36PW8521/78

Atenção na fixação do painel impresso das conexões traseiras

Service Information

(Figura – 1)

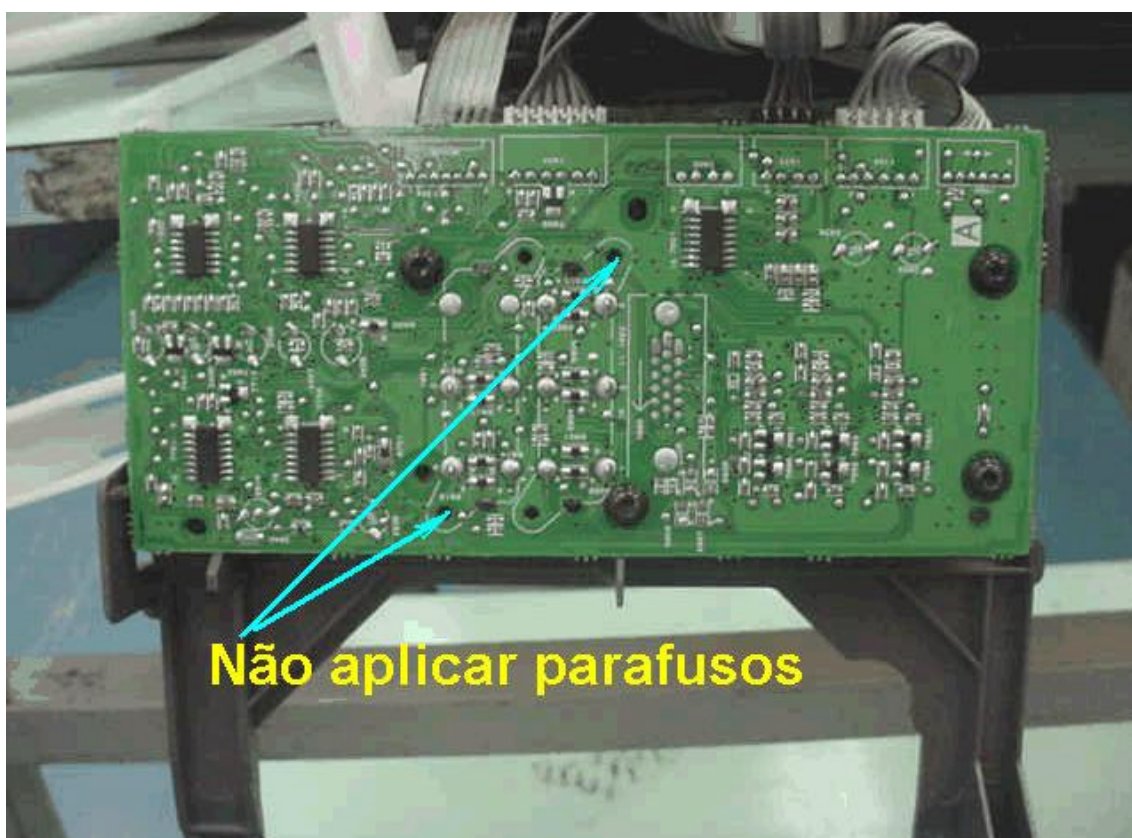
NÃO deve ser adicionado parafusos nos conectores traseiros (**Figura - 1**).

A aplicação de parafusos nestes locais poderá ocasionar curto circuito nas trilhas deste painel e conseqüentemente danificar o painel SSB.
